Wyjaśnienia treści SIWZ

Przetarg nieograniczony na zadanie: **"Przebudowa części drogi gminnej nr 110125C w zakresie wykonania chodnika przy ul. Podborek w Kowalewie Pomorskim"**

znak sprawy: GKIM.271.30.2020

Wpust ścielony krawężnikowo-jezdniowy

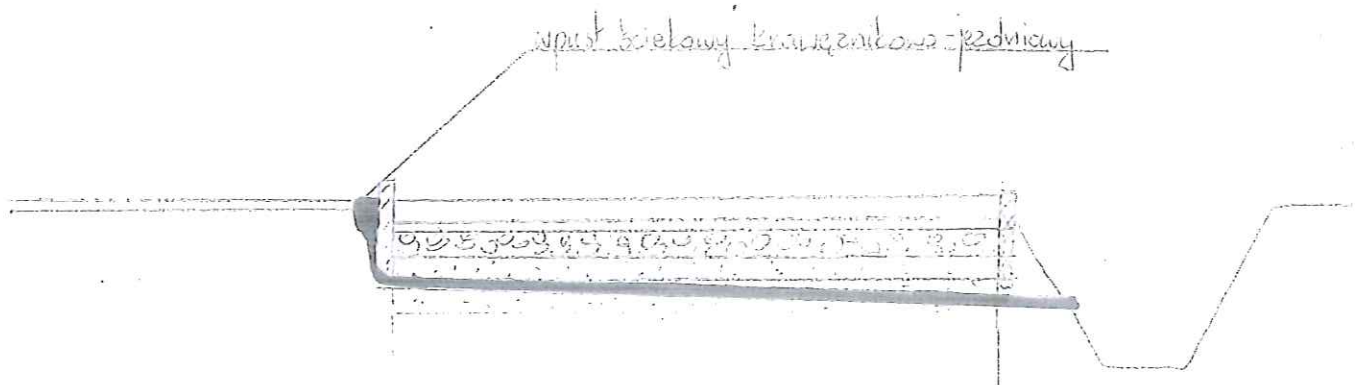
Jak zostaje rozwiązana kwestia wody opadowej z ulicy tj. jej odprowadzenie do rowu który po budowie chodnika będzie się znajdował za nim??

Wykonawca powinien przewidzieć na całej długości chodnika montaż 10 szt. wpustów ściekowych krawężnikowo-jezdniowych, jak w załączniku do niniejszych wyjaśnień.
